Réponse à la demande de compléments - PROJET D'OMBRIERES AGRIVOLTAIQUE DE GIMONT

Figure 1 : Zones d'influences visuelles ne prenant pas en compte la végétation existante ni les mesures paysagères prévues

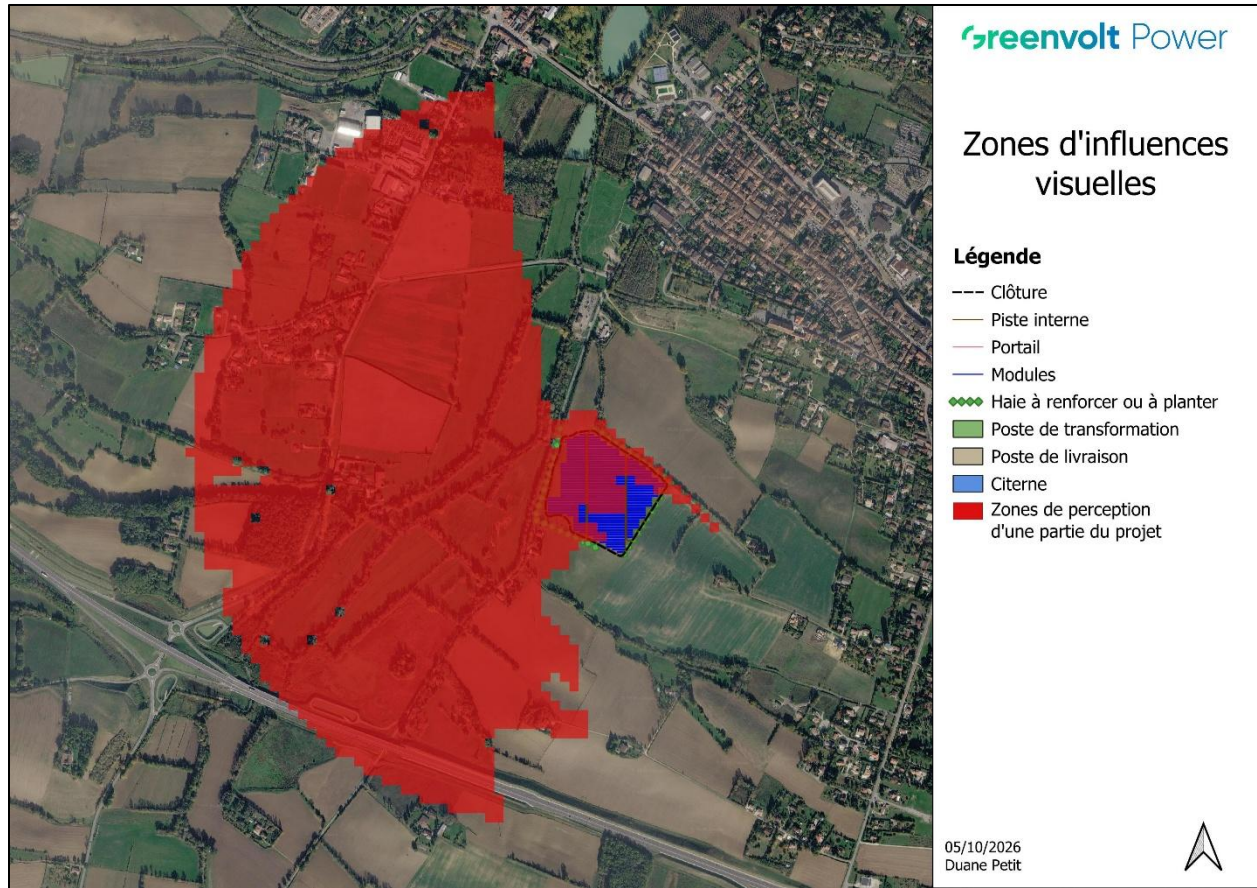
L'analyse de l'insertion du projet dans son environnement nécessite une compréhension fine des interactions visuelles entre les futures structures et les lieux de vie environnants. Pour répondre aux exigences méthodologiques de l'instruction, une modélisation spatiale des covisibilités a été réalisée par le biais d'un traitement informatique générant une carte des Zones d'Influence Visuelle (ZIV). Ce bassin de visibilité théorique a été calculé sur un rayon d'étude étendu à 1 kilomètre autour de l'emprise, en s'appuyant sur un Modèle Numérique de Terrain (MNT) doté d'une résolution de 25 mètres et en fixant la hauteur de l'observateur à 1m75 et en prenant en compte la hauteur maximale des structures : 2,48m. L'objectif de cet outil est de définir, sur la base exclusive des données topographiques, l'ensemble des secteurs depuis lesquels le projet pourrait théoriquement être aperçu. **Ces résultats sont uniquement théoriques et ne prennent absolument pas en compte la végétation existante ni les mesures paysagères prévues.**

L'interprétation de ce modèle théorique révèle que l'influence visuelle du projet est intimement contrainte par la géomorphologie locale. Le site s'inscrivant dans la formation géologique de l'Éventail gascon, le relief est marqué par une succession de vallons et de coteaux dissymétriques qui structurent le paysage et agissent comme d'imposants masques naturels. Par conséquent, les différences d'altitude et l'ondulation du terrain occultent majoritairement la zone d'étude, rendant les installations peu visibles à l'œil nu depuis l'Est. Aucune covisibilité n'est possible depuis les Halles de Gimont, site inscrit à plus de 700m du projet, ni depuis les Monuments Historiques suivants : l'Eglise paroissiale de Notre-Dame, la Maison à pans de bois et la Maison rue Nationale. Au niveau topographique, une covisibilité peut être envisagée depuis l'Abbaye de Planselve, lieu privé fermé au public non classé.

Toutefois, la modélisation topographique pure présente des limites qu'il convient de nuancer. Le bassin de visibilité théorique englobe virtuellement deux monuments historiques situés sur la commune de Gimont : le château de Fontenilles et la chapelle Notre-Dame-de-Cahuzac. Or, comme rappelé précédemment, cette approche informatique ne prend en compte ni la couverture végétale ni les obstacles architecturaux. Dans la réalité physique du site, la densité du tissu urbain, les bâtiments agricoles interstitiels et les imposants masques arborés composant la ripisylve de la Gimone viennent intercepter les lignes de vue.
